HITNO – sigurnosna obavijest Problem s naljepnicom simbola oznake IPX1

Simbol oznake IPX1 ispisan na različitim naljepnicama na zavojnicama

Slika 1 Primjer naljepnice s oznakom sa simbolom IPX1 (crveni okvir)

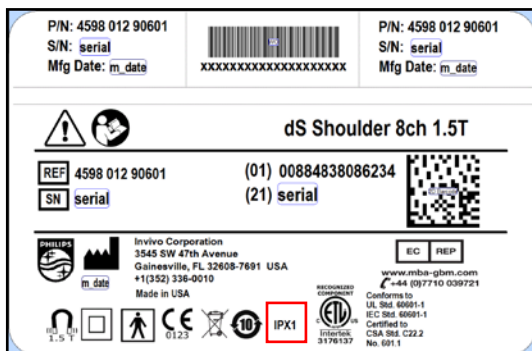
Ukratko, oznake na obuhvaćenim zavojnicama navedenim na 2. stranici ove obavijesti netočno sadrže ispisani simbol IPX1 (vidi primjer na slici 1). Zahtjevi proizvođača za te zavojnice ne obuhvaćaju tu vrstu oznake. Nažalost, došlo je do pogreške koja je dovela do uvrštavanja tog simbola na naljepnicu na proizvodu. Uvrštavanje te oznake ne utječe na oblik, svrhu ni funkciju tih zavojnica i ne predstavlja opasnost za sigurnost korisnika ni pacijenta.

OPIS PROBLEMA	Najlepnice za proizvode pogrešno su ispisane sa simbolom oznake IPX1. Za vrijeme izrade specifikacija za ispis naljepnica simbol IPX1 pogrešno je uvršten tijekom postupka odobrenja dokumenta. Simbol je uveden u studenom 2016.			
MOGUĆA OPASNOST	Neusklađenost naljepnica nije potencijalna opasnost za korisnike ni pacijente.			
KAKO PREPOZNATI PROIZVODE NA KOJE SE OBAVIJEST ODNOSI	Proizvodi proizvedeni nakon studenog 2016. sadrže taj prepoznatljivi simbol na svojoj naljepnici (vidi sliku 1.) i obuhvaćeni su ovom terenskom akcijom.			
RADNJE KOJE BI TREBAO PODUZETI KORISNIK	Iako se simbol nije trebao staviti na naljepnicu, uređaj ne predstavlja opasnost za korisnike uređaja ni pacijente. Korisnici ne moraju poduzeti nijednu radnju osim sljedećeg: <ul style="list-style-type: none"> sve članove osoblja kojima su ove informacije potrebne upoznajte sa sadržajem ove obavijesti. 			
RADNJE KOJE ĆE PODUZETI TVRTKA PHILIPS	Implementiraju se korektivne i preventivne radnje kako se takvi problemi sa sukladnosti ne bi ponovili. Trenutno se poduzimaju radnje za uklanjanje simbola IPX1 s naljepnica na budućim proizvodima. Ova se obavijest distribuira korisnicima koji posjeduju obuhvaćene proizvode na svojim lokacijama.
